Commission économique pour l'Europe**Comité des transports intérieurs****Forum mondial de l'harmonisation
des Règlements concernant les véhicules****173^e session**

Accord de 1958 :**Examen de projets d'amendements à des Règlements
existants, soumis par le GRSP****Proposition de série 08 d'amendements au Règlement n° 14
(Ancrages des ceintures de sécurité)****Communication du Groupe de travail de la sécurité passive***

Proposition de série 08 d'amendements au Règlement n° 14 (Ancrages des ceintures de sécurité)

Modèle B

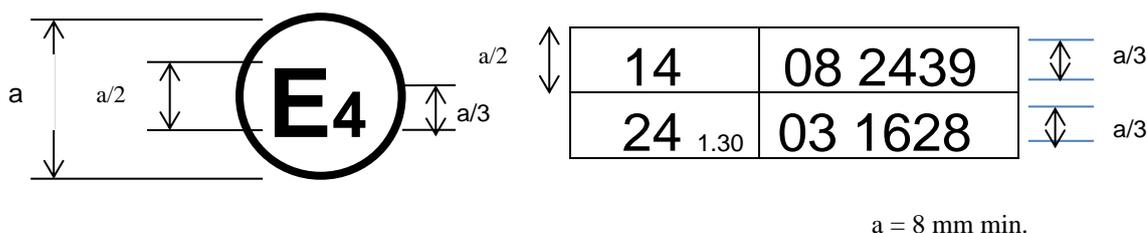
Annexe 2, lire :

« Exemples de marque d'homologation »

La marque d'homologation ci-dessus, apposée sur un véhicule, indique que le type de ce véhicule a été homologué aux Pays-Bas (E4), en application des Règlements n° 14 et 24*. (Dans le cas de ce dernier Règlement, la valeur corrigée du coefficient d'absorption est 1,30 m⁻¹.) Les numéros d'homologation signifient qu'aux dates où ces homologations ont été accordées le Règlement n° 14 incluait la série 08 d'amendements et le Règlement n° 24 était dans sa série 03 d'amendements.
